ADVERTENCIA 126/DAG

DIRIGIDO A: Operadores de aeronaves equipadas con motores Continental Motors Inc. (CMI) modelos IO-240, IO-360, LTSIO-360, TSIO-360, IO-346, IO-470, GIO-470, TSIO-470, IO-520, GTSIO-520, LIO-520, TSIO-520, IO-550, GIO-550, TSIO-550 y TSIOL-550

MOTIVO: Pérdida parcial o total de comando de acelerador y/o mezcla.

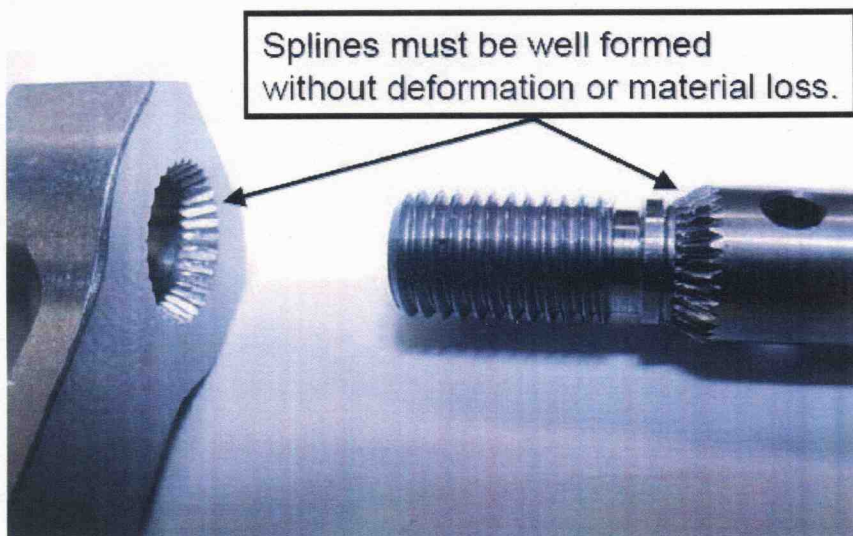
Los antiguos brazos de comandos, fabricados en bronce, no tenían el estriado interno de origen, sino que este se generaba al instalarlo en el eje de comando estriado de acero, mediante el torqueo adecuado de una tuerca en el extremo roscado del eje. Los nuevos brazos fabricados en acero, ya vienen con el estriado de origen, y durante la instalación el estriado del brazo se traba en el estriado del eje impidiendo su rotación relativa..

Como resultado de la investigación se llegó a la conclusión que errores en la instalación por torque inadecuado (CMI recomienda 100-120 libra-pulgada) puede generar un estriado deficiente, como así también la reinstalación de brazos de bronce puede generar un desgaste prematuro en el estriado, y de esta forma, reducir el nivel de hermanamiento entre ambos componentes

RECOMENDACIONES: Tal como lo la FAA, este Departamento recomienda reemplazar los brazos de comando de acelerador o mezcla fabricados en bronce por los nuevos fabricados en acero, de acuerdo a las INSTRUCCIONES contenidas en el CSB08-3B, y en cada inspección anual o de 100 hs. inspeccionar su correcta instalación, la ausencia de juego entre el brazo y el eje y que la tuerca de fijación tenga el torque adecuado.
